**REGULERINGSFORSLAG TIL
OFFENTLIG ETTERSYN**

Fagnotat

Vår referanse: PLAN-2022/20579-48
Saksbehandler: Caroline Giezendanner Lygren
Dato: 11.10.2024

**Forslag til detaljregulering – offentlig ettersyn
Fana. Gnr. 40 bnr. 24 m.fl. Steinerskolen Skjold arealplan-ID
66490000**

Figur 7: Snitt som viser foreslått tiltak i felt UN3. Grå felt viser planlagte tiltak, hvit er eksisterende bygg.

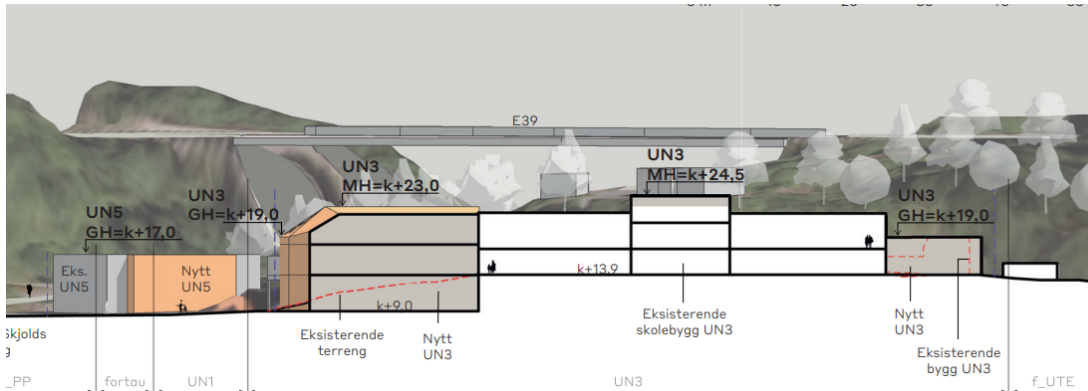
Vi har i planprosessen påpekt at bygget er langt og fremstår som massivt og monotont. Sett i forhold til terrenget bak, vil særlig den nordre fløyen med tilbygg bli fremtredende. Forslagsstiller har forsøkt å imøtekomme våre tilbakemeldinger ved å legge inn variasjon i byggehøyde og bestemmelse 3.1.6.f som sier «*Ny bebyggelse skal utformes med en vertikal oppdeling som bidrar til å bryte ned lengdevirkningen. Virkemidlene skal være sprang i fasaden, skifte i fasademateriale og/eller ulik fargebruk.*».

PBE vurderer at bygget fremdeles fremstår for massivt. Vi anbefaler at det etableres en åpning for gjennomgang mellom dagens nordre fløy og foreslått tilbygg, som også kan ivareta behovet for en tverrforbindelse mellom skoleplassen og det offentlige grøntarealer med stier i øst. Det må også sikres at det skal være inngang til bygget i felt UN3 fra stiene o_TV3 og o_TV6, slik at stiene kan fungere som alternativ og trafikksikker tilkomst til skolen og skoleplassen.

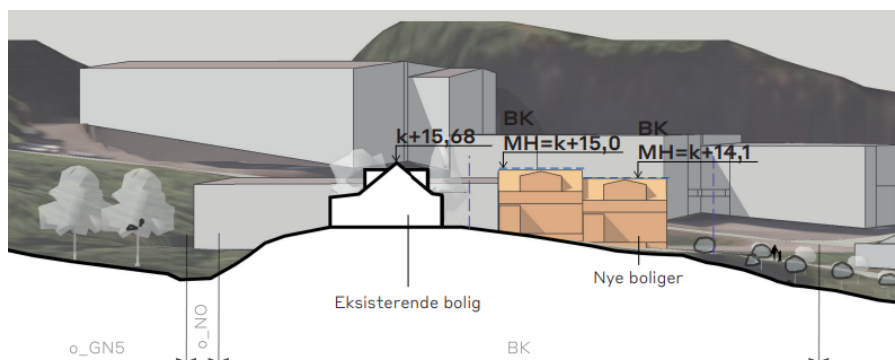
Feltet foreslås med en utnyttingsgrad på 45 % BRA, og muliggjør nytt tilbygg på 328 m² BRA. Det legges opp til at foreslått tilbygg kan erstatte midtbygget, som har brakkeliggende karakter. Intensjonen er at tilbygget skal bedre tilpasses de øvrige volumene. Nybygget skal plasseres på samme sted som midtbygget, med en utvidelse mot nord. Maks gesimshøyde er k+9, hvilket tilsvarer én høy etasje (5 meter). Vi har også bedt forslagsstiller om å sikre maks mønehøyde. Dette er ikke imøtekommet. I bestemmelsene er det kun sikret at nytt bygg skal tilpasses eksisterende bygg i takform, uttrykk, fargebruk og materialbruk. PBE ber om at disse bestemmelsene konkretiseres og at maks mønehøyde sikres til 2.gangsbehandling.

Figur 13: MUA for VGS.

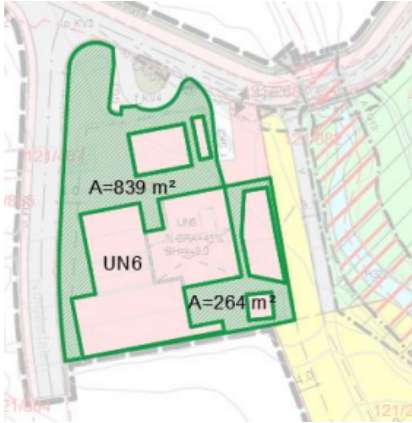
Da skolen ligger i nær tilknytning til naturområdene, som nevnt over om grunnskolen, aksepterer PBE at utearealet på egen tomt er mindre enn anbefalingene. Det forutsettes at det gjøres en vurdering av feltet, slik at det oppnås uteoppholdsarealer med god brukskvalitet for elevene. De smale partiene mellom bebyggelsen vurderes å ikke ha akseptabel kvalitet og kan dermed ikke medregnes i MUA. I det videre arbeidet må møblering ses i sammenheng med sol- og skyggestudiene. Utearealet sør for tilbygget er solfylt, og bør vies særlig oppmerksomhet ved utforming.

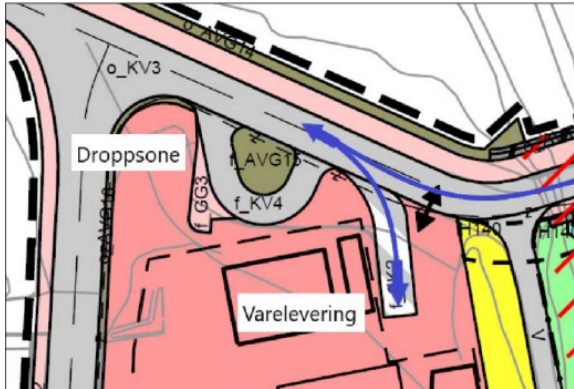
PBE er positiv til foreslått renovasjonsløsning. Løsningen hensyntar trafikksikkerheten for barna. Vi aksepterer at lastebilene må krysse motsatt kjørebane, fordi det er lite motgåendetraffikk, som følge av at veien er delvis enveiskjørt. I forbindelse med varetransport via o_SK1 vurderer vi at det først og fremst vil være aktuell for barnehagen. Levering til SFO-byggets kjøkken vil innebære varelevering med stor bil, jf. krav om kjøling.
